**Objet :** Demande de permis unique  
**Arrêt pour plans modificatifs (notification aux communes) - FTFD =AC**

Résumé de la demande :	
<b>de</b>	- FONTANA INVESTMENTS SPRL Rue Archimède 61 à 1000 BRUXELLES
<b>pour le projet</b>	- construire un immeuble de bureaux, aménager les abords, créer une voirie privée et exploiter les installations techniques et HVAC prévoyant deux prises d'eaux souterraines destinées à la géothermie et à la consommation humaine (injection dans le réseau de distribution publique) d'une capacité totale de 250.000 m <sup>3</sup> /an - dont le n° de dossier est <b>10012660</b>
<b>pour l'établissement</b>	- S.A. LOUIS DOTHEY *ANCIENNE VINAIGRERIE L'ETOILE* RUE PROVINCIALE n° 58 à 1301 WAVRE (Bierges)

**Objet :** Votre demande de permis unique  
**Arrêt du dossier pour cause de plan modificatif - Exploitant - FTFD =AC**

Considérant que la présente instruction est fondée sur les plans suivants, dressés par le bureau A.D.E. Architects srl, du 22 au 26/09/23, numéroté et intitulés :

Capture d'écran du plan projet « La Vinaigrerie »,  
Référence 1000.1 Plan\_implantation

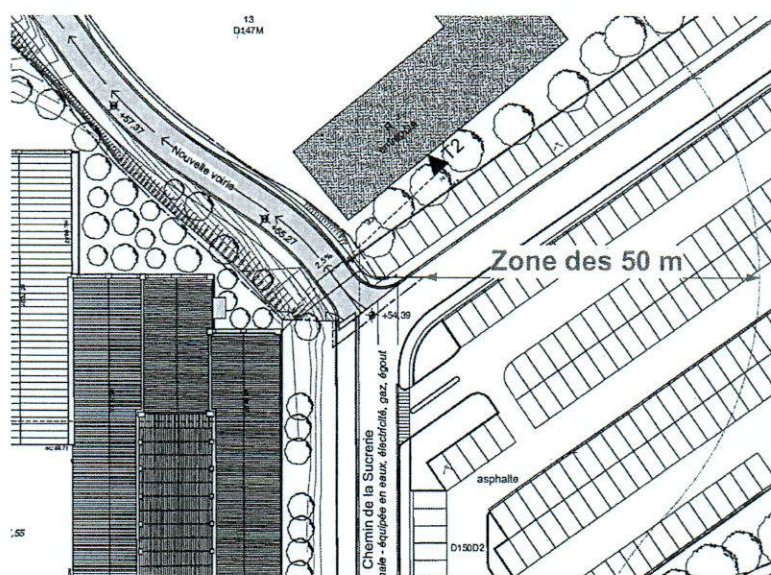
Considérant par ailleurs, que les deux projets présentent également le même auteur de projet et que cependant, en observant les entrées de site du plan du projet « De Raedt » et du présent projet de la « vinaigrerie », on ne peut que constater que l'entrée du parking souterrain du projet « De Raedt » débouchera sur le croisement entre la future voirie du présent projet et le chemin de la Sucrierie ; que cette disposition peut engendrer des problèmes de circulation aux heures de pointe ; que le croisement de la future voirie avec le chemin de la Sucrierie devra être revu en prenant en compte l'entrée du parking souterrain du futur projet « De Raedt » ;

Figure 9 : Plan d'égouttage du projet (ARIES, 2023)

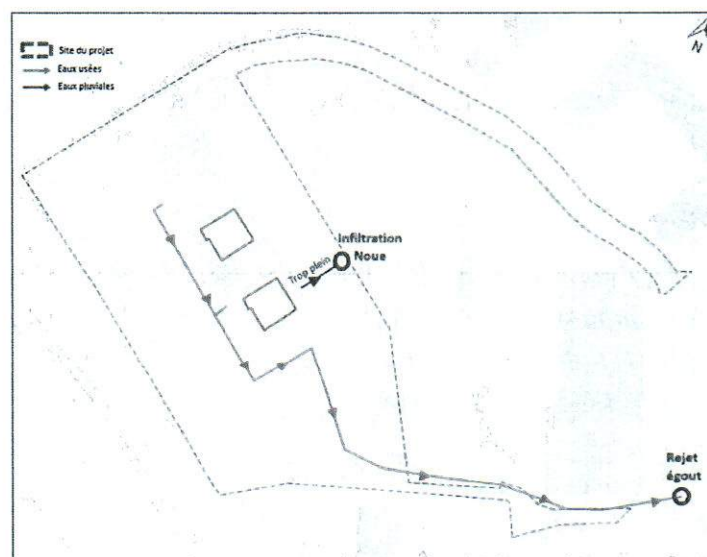
Considérant l'absence de tests d'infiltration, qui auraient permis de justifier et calibrer le principe de gestion des eaux pluviales choisis par l'auteur de projet au regard de la proportion non-négligeable des eaux pluviales appelée à être gérée par infiltration en cas d'orage (cf. note technique de Green SURF sur la gestion de l'eau de pluie) ;

Considérant qu'il serait donc nécessaire d'apporter des précisions sur le raccordement du trop-plein de la noue vers le réseau public et des garanties de fonctionnement à long terme de son système d'évacuation des eaux ;

### Chemin d'accès

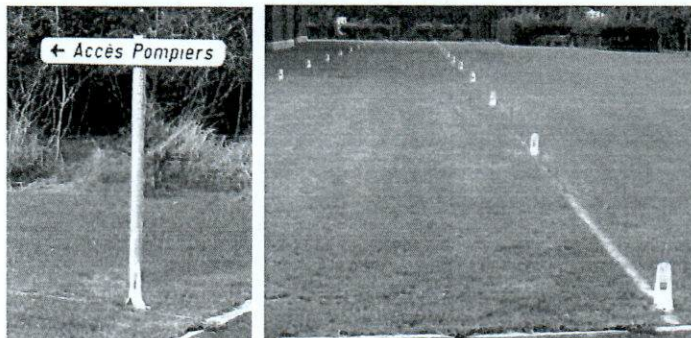
- a) la voirie longeant la façade Nord-Est ne présente pas la largeur libre minimale de 8 mètres sur les 30 premiers mètres ; il y a donc lieu de modifier les plans en conséquence.

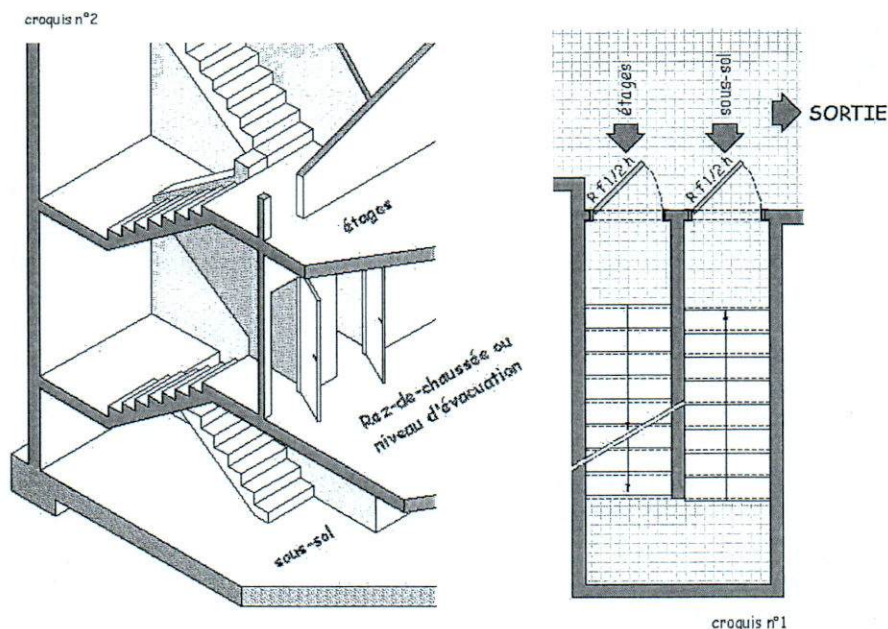
a) Au niveau +8, l'accès à la cage d'escaliers n°2 depuis la toiture terrasse doit se faire par l'intermédiaire d'une porte battante s'ouvrant dans le sens de l'évacuation et pas par un ouvrant tombant.

b) Toutes les portes intérieures donnant dans les cages d'escaliers et leurs sas d'accès doivent présenter une résistance au feu d'au moins EI1 30 et doivent être sollicitées à la fermeture ; **tel n'est pas le cas** sur les plans joints à la demande de permis unique.
